**Modulo per la presentazione delle osservazioni per i piani/programmi/progetti sottoposti a procedimenti di valutazione ambientale di competenza statale**

**ID:10919 Progetto di un impianto eolico denominato "Montesecco", costituito da 14 aerogeneratori di potenza unitaria pari a 6,6 MW, per una potenza complessiva di 92,4 MW, da realizzarsi nei comuni di Chieuti e Serracapriola (FG), incluse le relative opere di connessione alla RTN (cod. MYTERNA n. 202200155)**

**OGGETTO DELLE OSSERVAZIONI**

Figura 2 – Rosa dei venti prevalenti

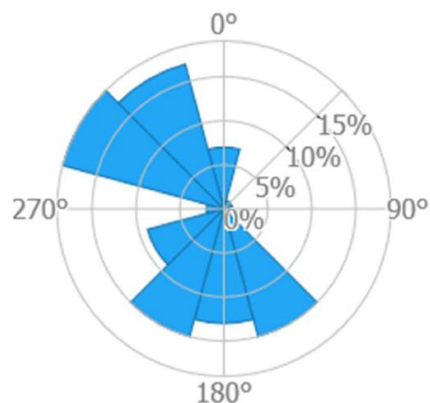
Di seguito si riporta graficamente la sovrapposizione parziale tra gli aerogeneratori in conflitto.

Si fa presente sin da ora che tale sovrapposizione, provocherebbe elevate interferenze ai fini del funzionamento degli aerogeneratori stessi, oltre ad incrementare l'impatto paesaggistico e ambientale.

In particolar modo si rappresenta che la distanza tra gli aerogeneratori in interferenza è inferiore ai limiti previsti dalla normativa tecnica di settore che prevede una distanza minima pari a 5 volte il diametro del rotore, lungo la direttrice dei venti prevalenti, e di 3 volte il diametro in direzione ortogonale. Tali distanze risultano descrivere

delle ellissi aventi raggi direttori rispettivamente pari a circa 860 m e 516 m.

Come si può facilmente evincere, la ridotta distanza appare contraria a regole di buona tecnica e sicurezza e comporterebbe altresì una perdita di produttività per “effetto scia” oltre ad una alta interferenza aerodinamica che provocherebbe turbolenze con probabili sovraccarichi dei componenti delle WTG dell’impianto eolico della Q-Energy Renewables S.r.l. durante la fase operativa dell’impianto, con conseguente rischio di maggiore sollecitazione e maggior possibilità di rottura degli aerogeneratori.

In particolare, si manifesta la necessità di procedere alla risoluzione dell'interferenza sopra illustrata, anche mediante l'eliminazione o la ricollocazione degli aerogeneratori WTG-A, WTG-B, WTG-E, ad una distanza tale che permetta alle WTG 6, 7 E 8 del Progetto della Q-Energy Renewables S.r.l. di poter operare in sicurezza e senza alcuna interferenza energetica ed aerodinamica
